72-11
Dec. 1971.

TO: ALL SNO*JET DEALERS.

SUBJECT: CLUTCH GUARD

GUARD - PULLEY

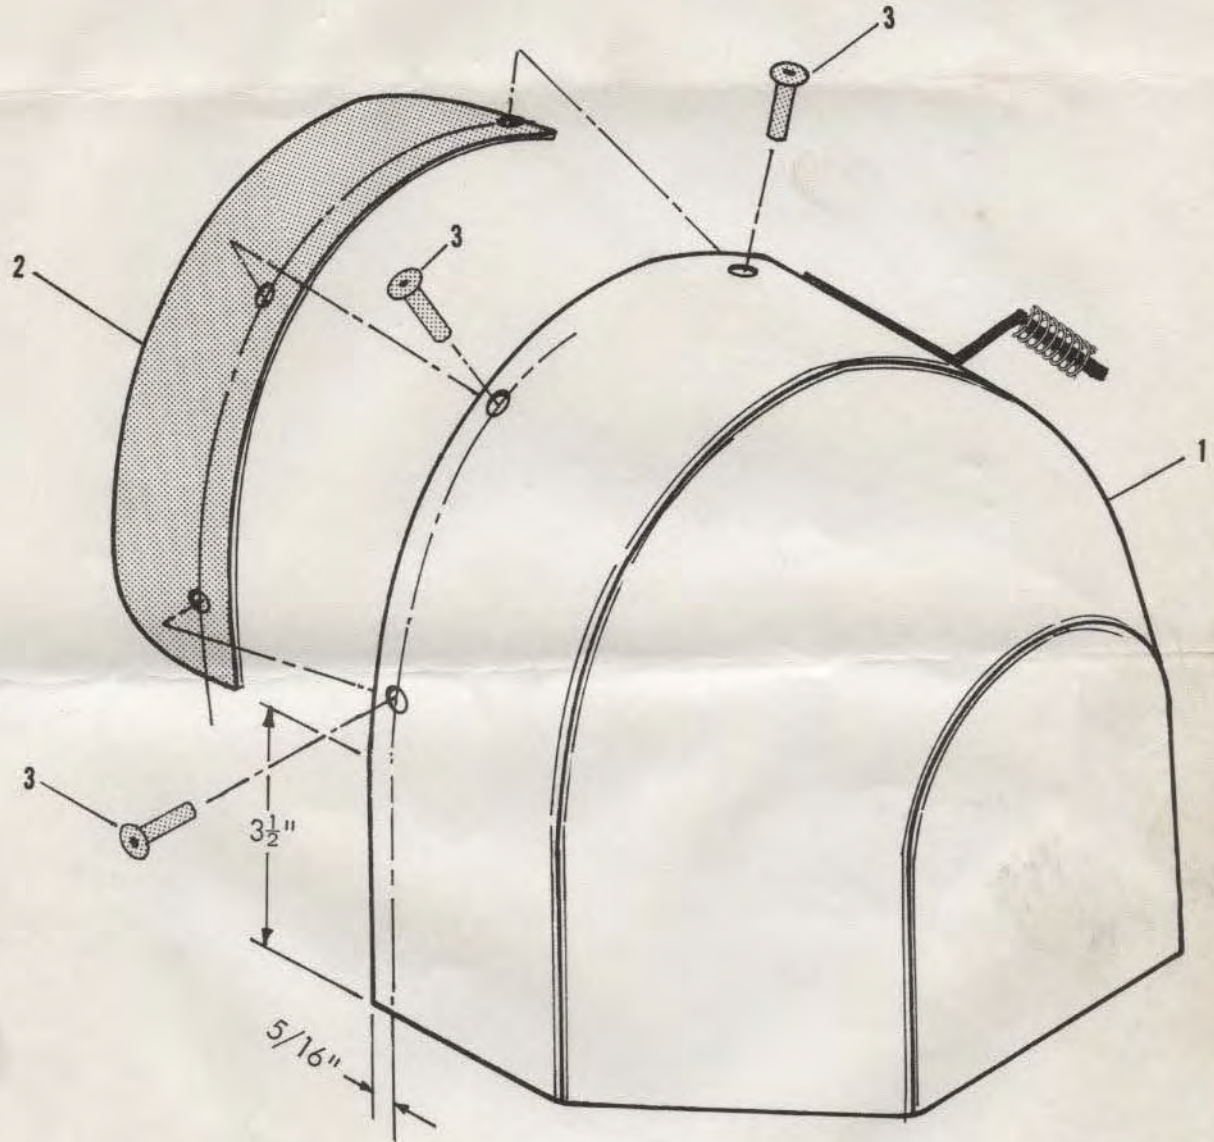
The Clutch Pulley on all models without an engine cover is not completely covered by the Clutch Guard.

To ensure that there is no possibility of touching this pulley when it is rotating, an extension will be installed on all snowmobiles that have not been modified in production.

Install a Clutch Guard Extension as shown in the diagram attached.

ITEM	SNOJET	DESCRIPTION	QUANT.
1	130059	Guard	1
2	130063	*Extension	1
3	916688	*Klik Rivet	3
	130062	Guard Pulley Extension Kit	1

STEERING REINFORCEMENT KIT

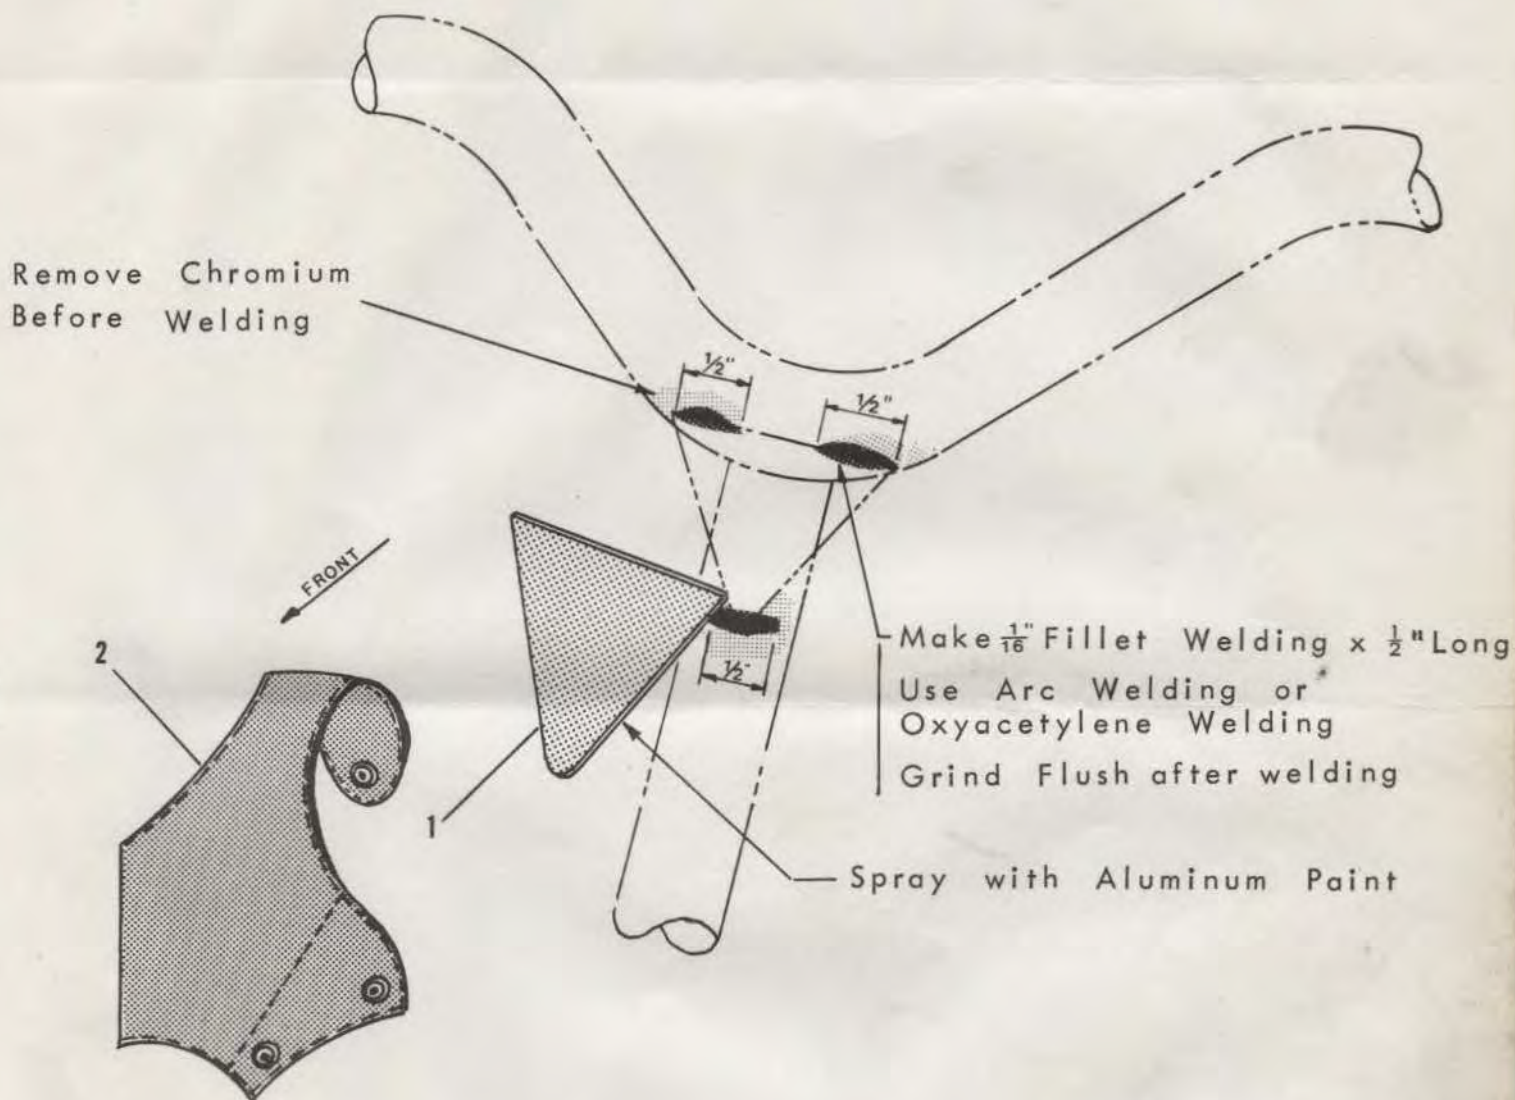
Please make the following changes to the Steering Column on the Sno* Jet models listed below, in accordance with the diagram attached.

1. Remove the chrome plating in the areas to be welded.
2. Position Reinforcement Plate (090233) and weld in position as shown in diagram.
3. Spray Plate and welds with aluminum paint to prevent rust.
4. Install Steering Pad (090245) to cover reinforcement.

ITEM	<i>Sno-Jet</i>	DESCRIPTION	QUANT.
-	090247	Steering Reinforcement Kit	1
1	090233	Steering Reinforcement Plate	1
2	090245	Pad Steering	1

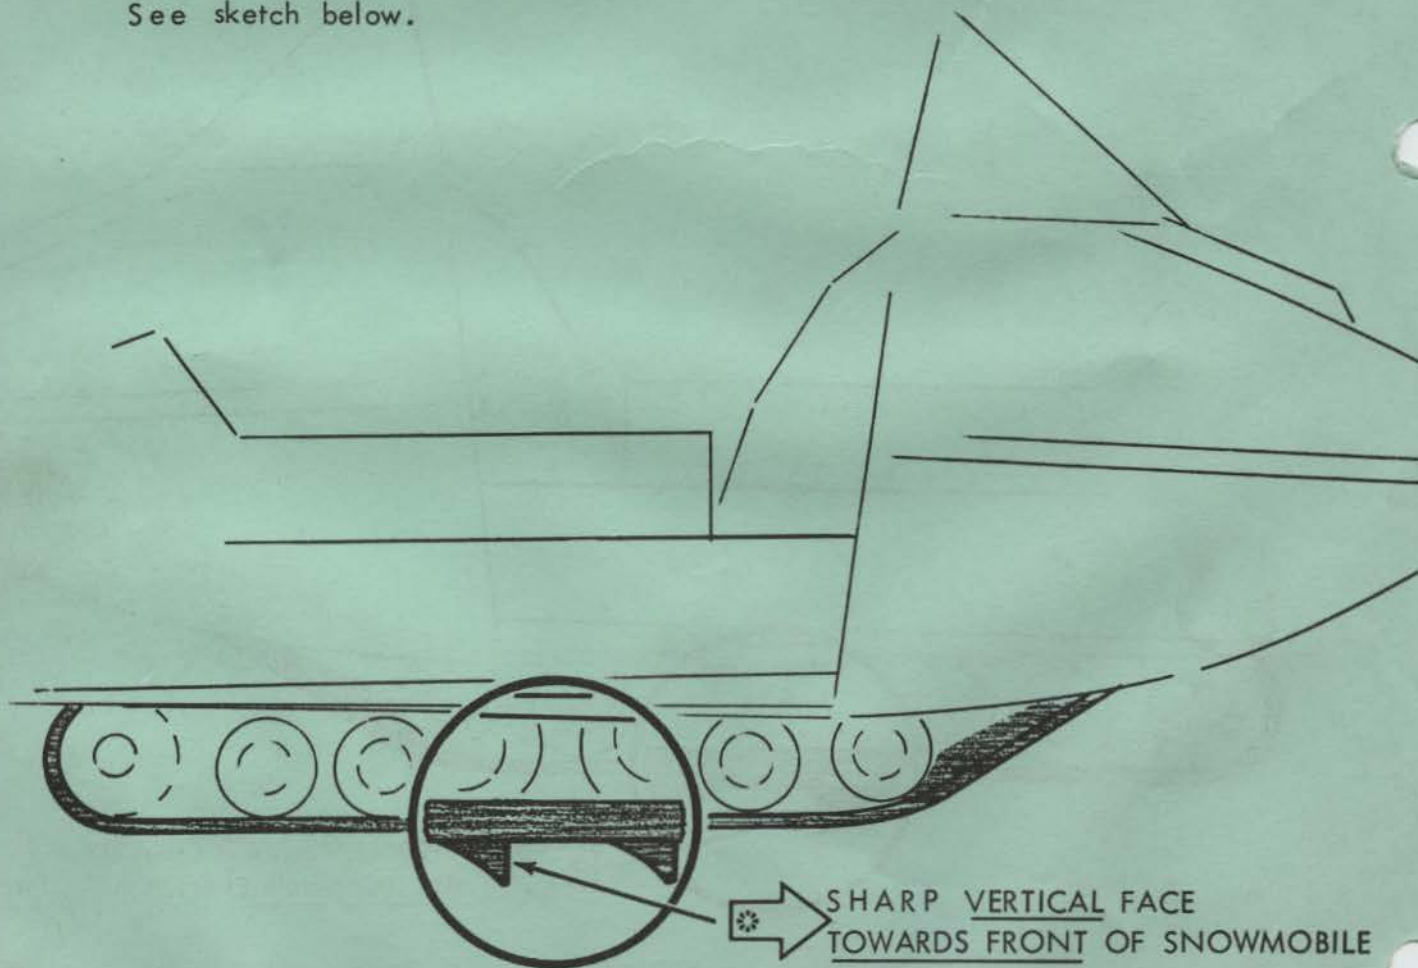
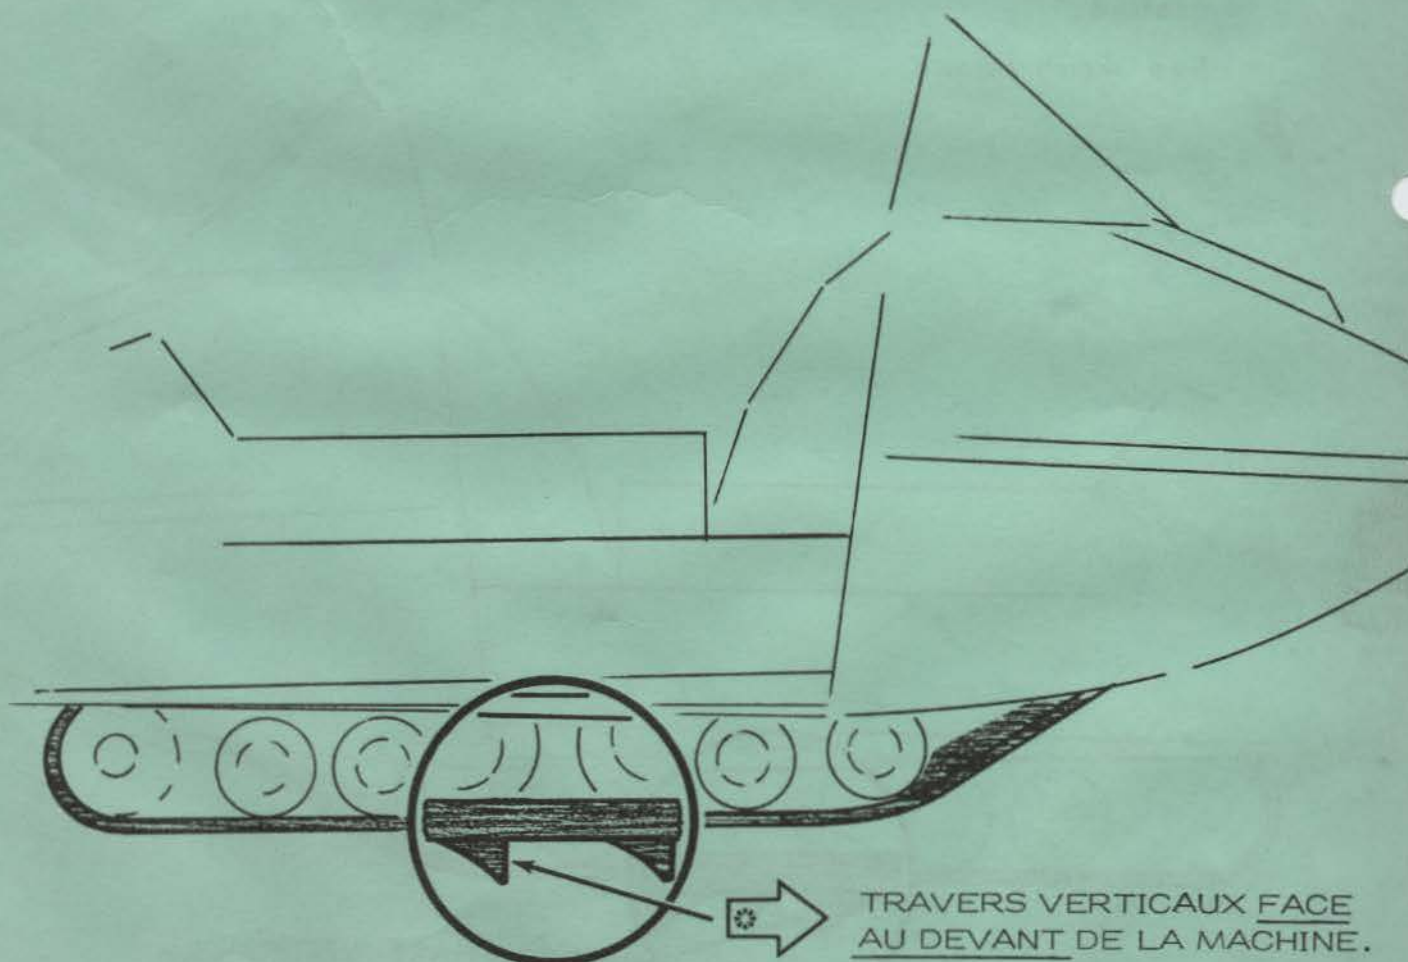
There is some confusion over the correct direction of rotation of the new Sno*Jet Positrack.

The sharp vertical(*) face of the tread pattern has to be facing towards the FRONT of the snowmobile when on the bottom run, i.e. when in contact with the ground.

See sketch below.

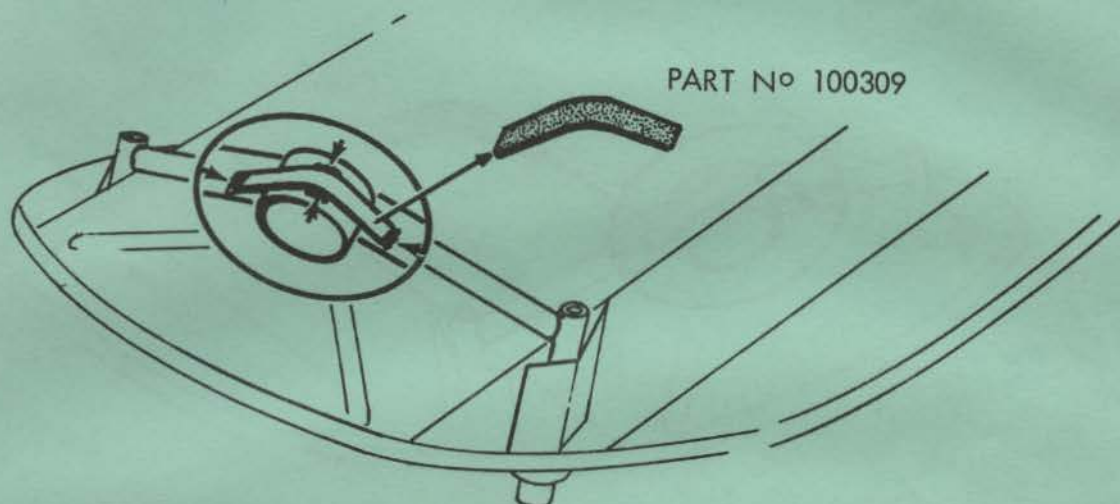
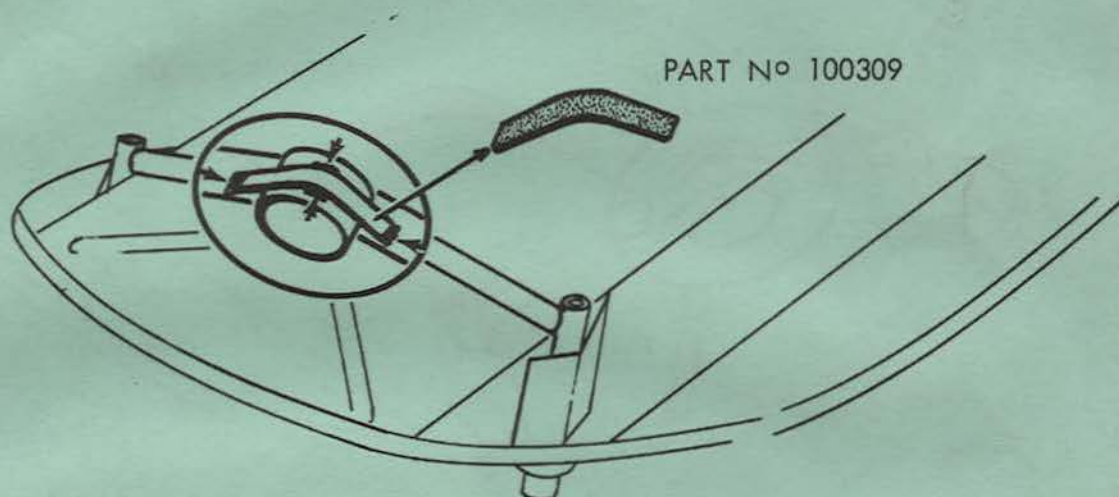
The bushing for the steering column that is welded to the lower steering support is reinforced by a support strap as shown in the sketch above.

Approximately 500 chassis have been released without the support strap Pt N° 100309 which leaves the steering assembly too weak.

ACTION: All chassis that bear numbers between 145001 and 145750 **MUST BE EXAMINED BEFORE THEY ARE USED**, and the support strap welded in place as shown above (see the 4 arrows).

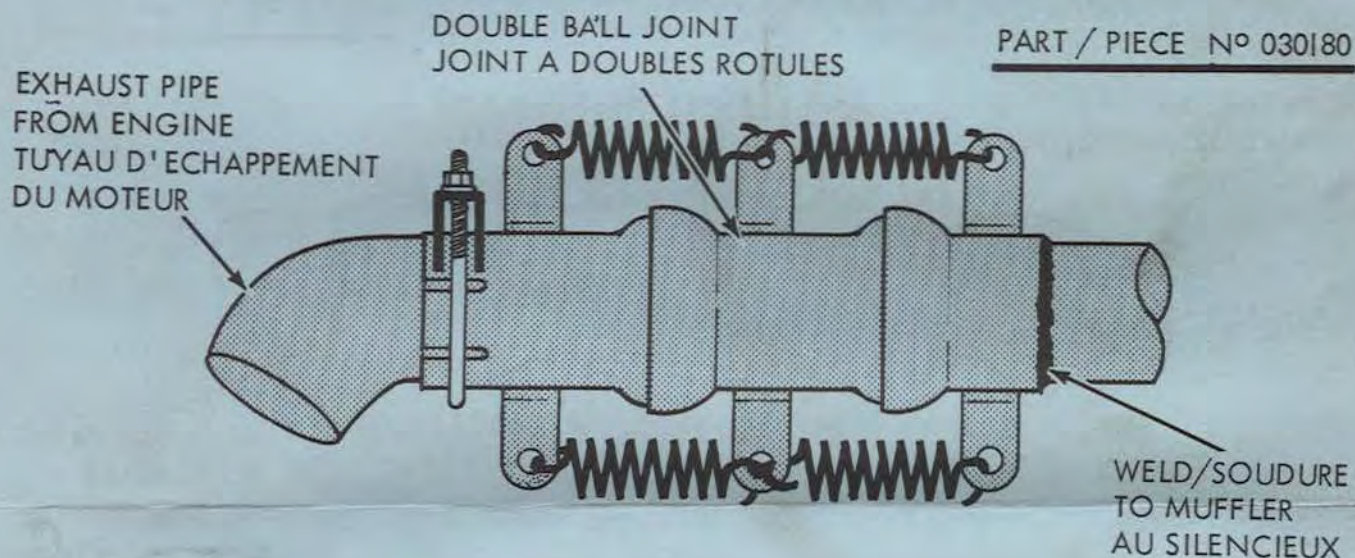
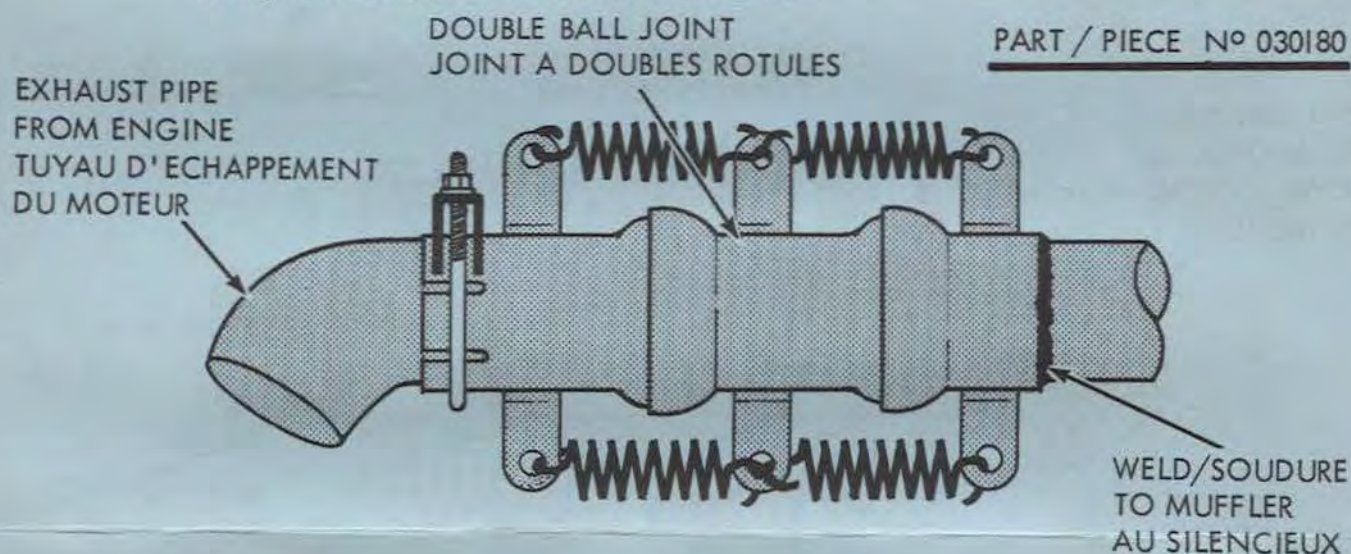
We are experiencing a limited number of problems in the field with the flex pipe between the engine and the muffler on the 292cc Yamaha.

If the flex pipe breaks, please obtain from your distributor, #030180 Double Ball Joint Assembly. It is easily installed by welding the short end of the assembly to the muffler and clamping the other end to the exhaust pipe from the engine, thereby replacing the flex pipe.

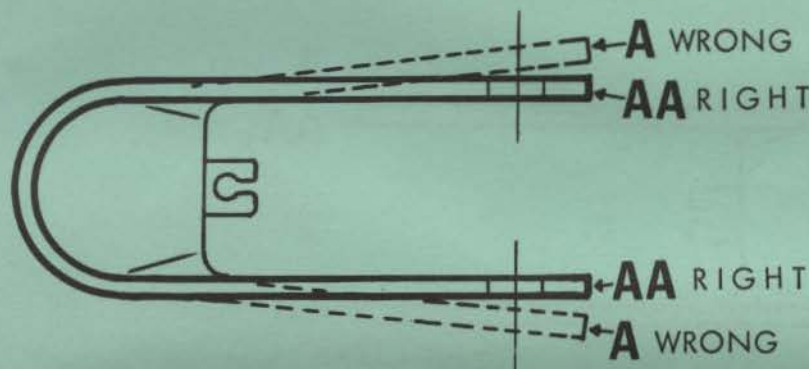
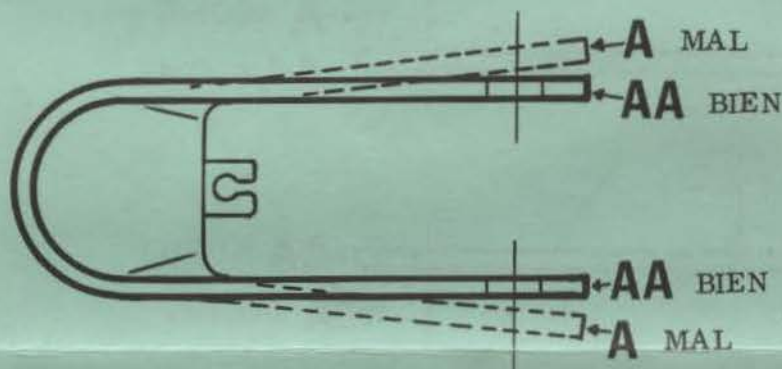
Some complaints have been received from the field to the effect that some throttle levers will not come back to the idling position.

Please dismantle the throttle lever and insure that the two sides are parallel, and not open as shown in position A. If they are open, bend the sides until they become parallel, as in position AA.

If the sides are not parallel when the lever is installed in place, the holding bolt will squeeze the sides and prevent the lever from working freely.

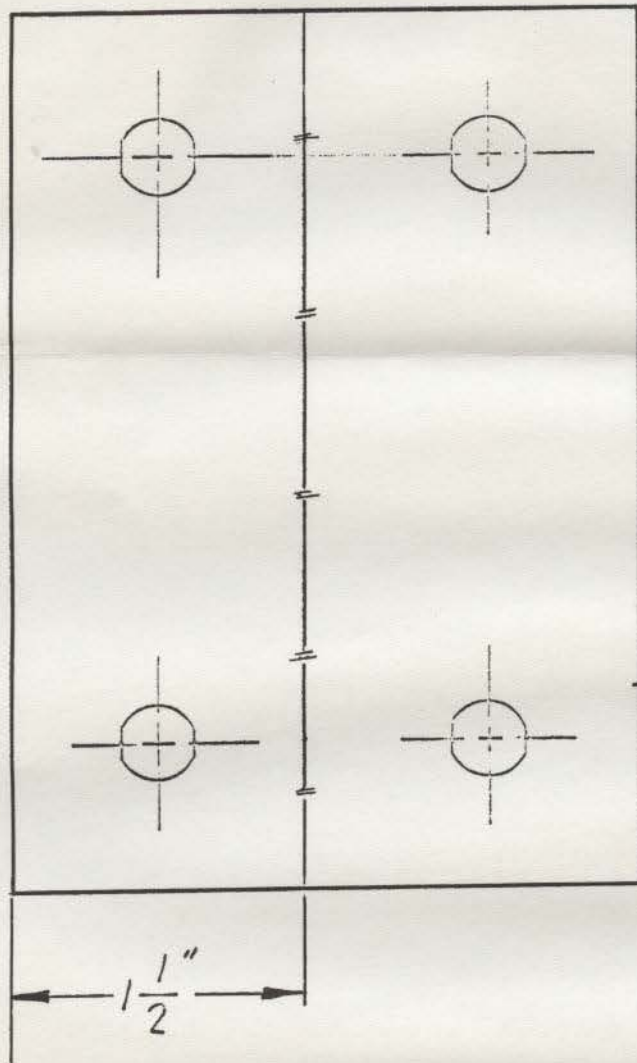
In cases where it is necessary, the easiest way to bring the ski back to its normal position would be to bend slightly the extension plate (part number /080035). Please see the attached sketch. This can be done very easily if the plate is heated with a torch along the dotted line.

Attached are the drawings for the installation of the Artic Enterprises slide suspension under any of our 15" track machines.

The drawings are self explanatory but certain steps should be followed carefully. All measurements should be made with care also.

The rear suspension bracket (part #100242) is available from Thetford parts or it can be fabricated locally. The same is true of the body extension (part #100277)..
